REVISION ALLEGÉE DU PLUI DU CRÉONNAIS

SYNTHÈSE DES AVIS PPA
ET DE LEUR PRISE EN COMPTE
(Suite au 2^{ème} arrêt du projet du 26/07/22)

COMMUNAUTÉ DE COMMUNES DU CRÉONNAIS
39, boulevard Victor Hugo
33 670 Créon

Figure n°3 : Extrait du plan de zonage

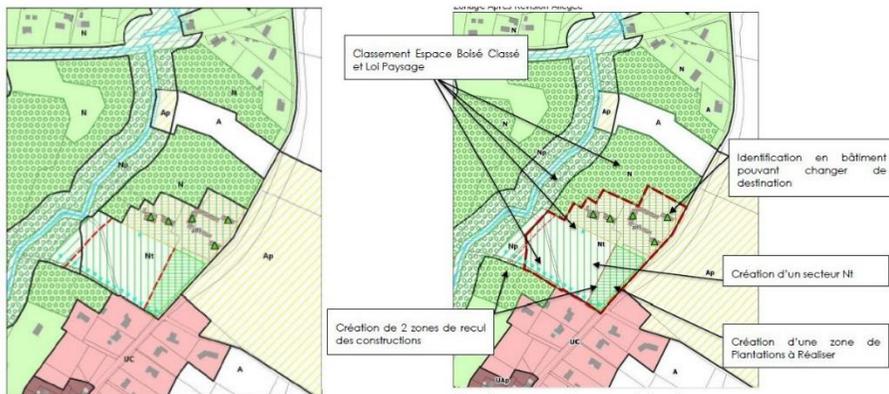
- la modification du zonage graphique impliquant le décalage de dix mètres de la limite du secteur naturel à vocation touristique Nt au bénéfice du secteur Naturel protégé Np en partie basse à l'ouest du site (Prairie humide eutrophe) associé au vallon du ruisseau de Troussepaille ;
- l'introduction d'une orientation d'aménagement et de programmation (OAP) présentant les principes d'aménagement du secteur, notamment en matière de gestion hydraulique.

Figure n°4 : notice OAP page 10

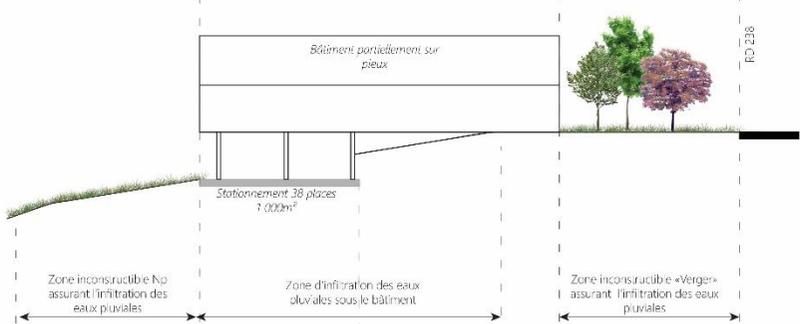
Le nouveau dossier relatif à cette révision allégée présente une orientation d'aménagement et de programmation (OAP) contenant les principes d'aménagement, notamment en matière de gestion hydraulique du secteur.
